## PIECE E8 : Note complémentaire n°AEU\_51\_2020\_146\_parc éolien de la vallée de la craie

# PROJET EOLIEN Vallée de la Craie

Communes de **Vésigneul-sur-Marne, Pogny et Marson**  
Département de la **Marne**  
Région **GRAND EST**

Le présent document a pour objectif de présenter la réponse à la demande de note complémentaire concernant la demande d'Autorisation Environnementale sur la commune de Vésigneul-sur-Marne, pour un parc éolien classé sous la rubrique I.C.P.E. 2980.

Projet éolien de Vallée de la Craie  
 Plan de masse - Vue générale  
 1/8 000

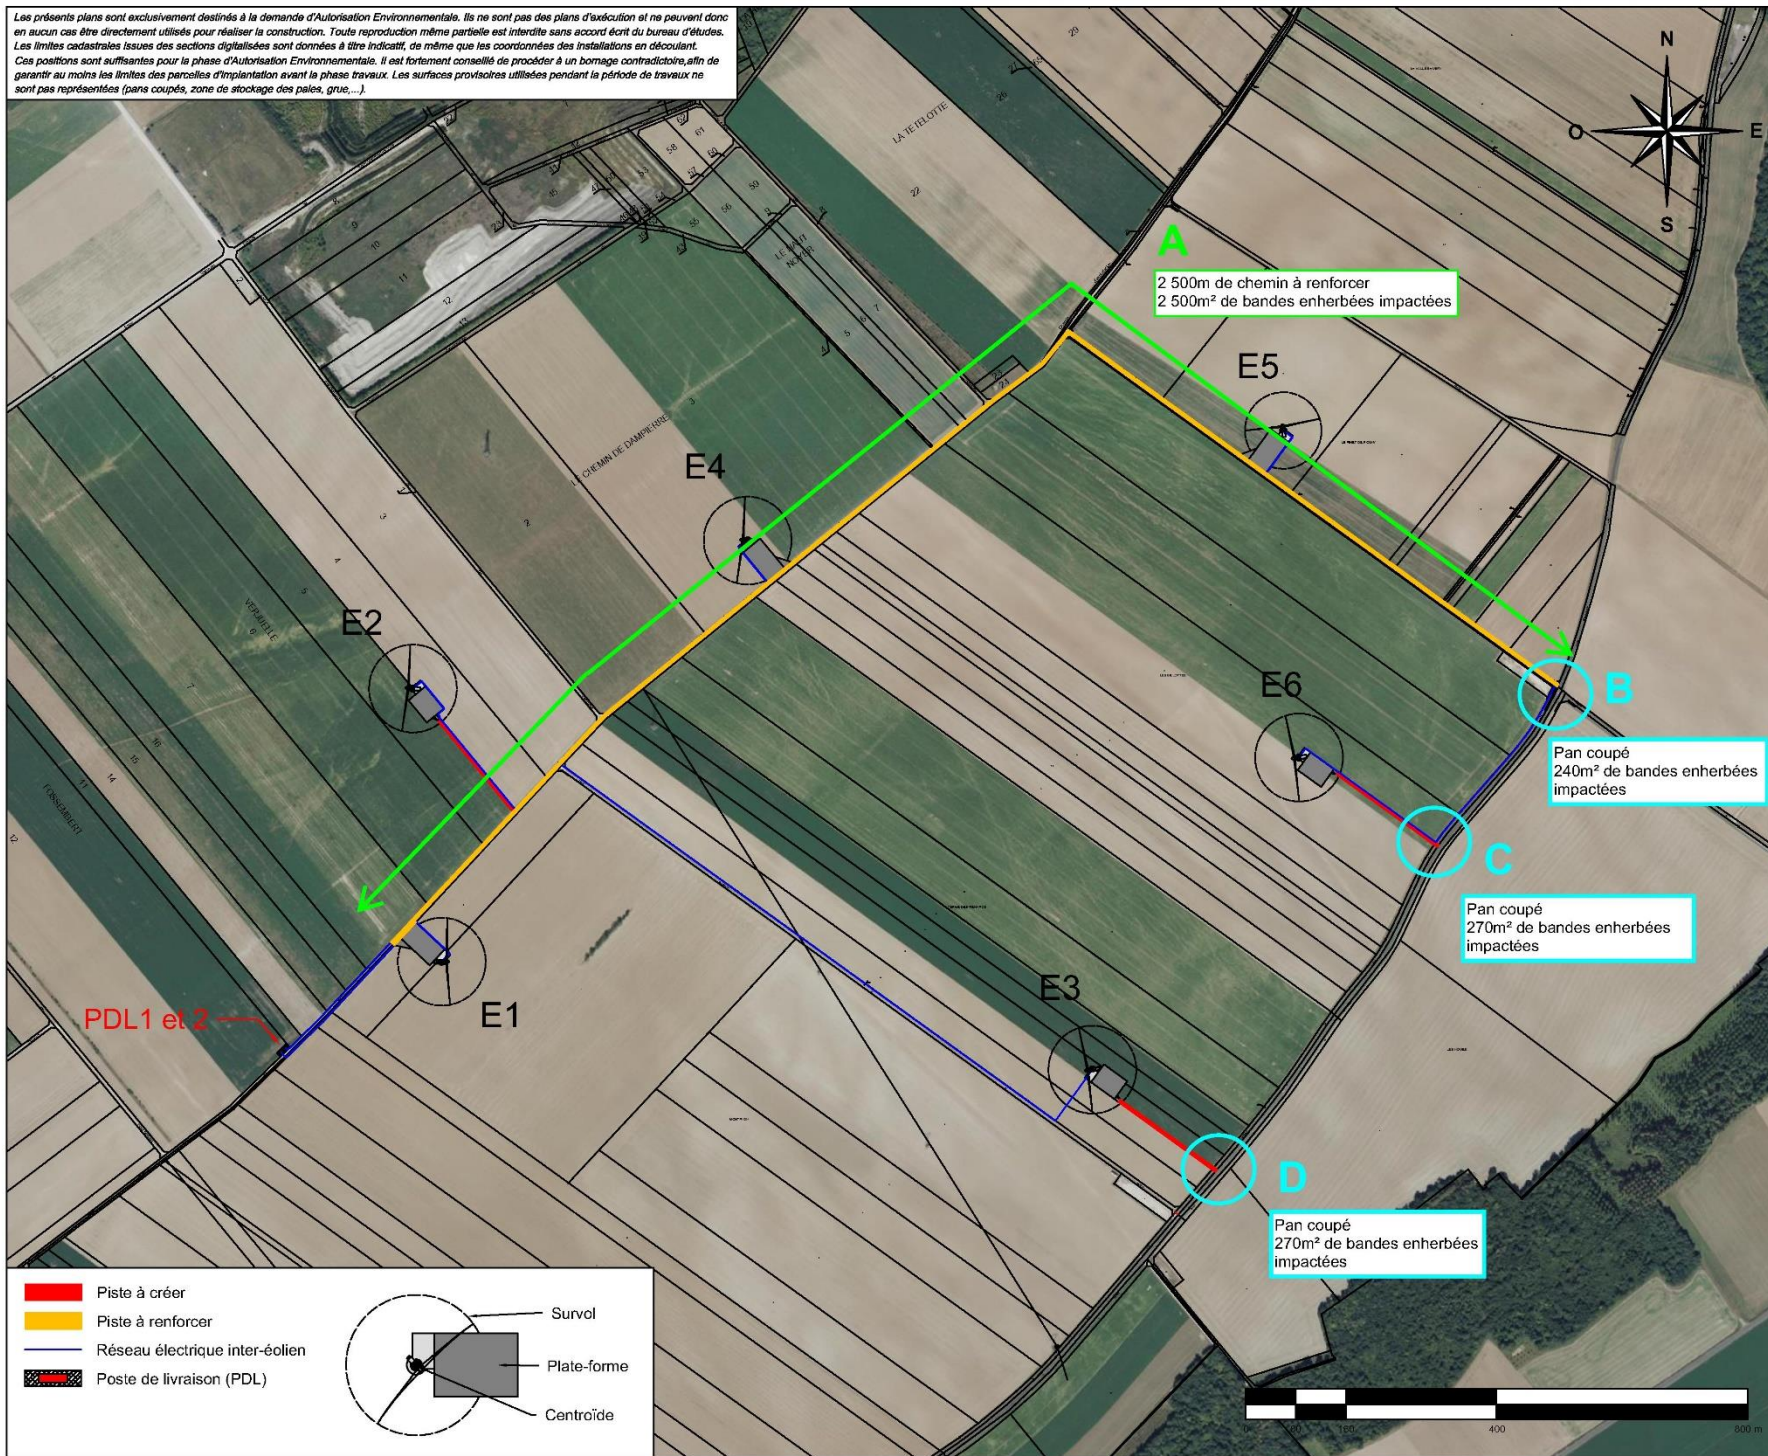
Estimer les surfaces de bandes enherbées impactées lors des phases de renforcement des chemins et de raccordement au parc et préciser les recommandations associées à ces travaux.

Le chemin à renforcer (A) fait **4,00m** de large sur **2500m** de long (Voir le schéma ci-dessous) or selon le cahier des charges de VESTAS dont le modèle éolien V136 est envisagé pour le projet, les exigences techniques indiquent que *la largeur des pistes est préconisée à 5,00m de bande roulante*.

→ La surface de bandes enherbées impactées par le renforcement de chemin est estimée à **2500m<sup>2</sup>** (si l'ensemble de cette surface est entièrement enherbé)

Tout comme pour le chemin à renforcer (B), les chemins à créer donnant accès aux éoliennes E3 (D) et E6 (C) seront desservis par un pan coupé donnant un accès sur la départementale D79. Leurs surfaces estimées sont respectivement de **240, 270 et 270 m<sup>2</sup>**.

→ La surface de bandes enherbées impactées par la création de ces pans coupés est estimée au plus à **780m<sup>2</sup>** (si l'ensemble de cette surface est entièrement enherbé)
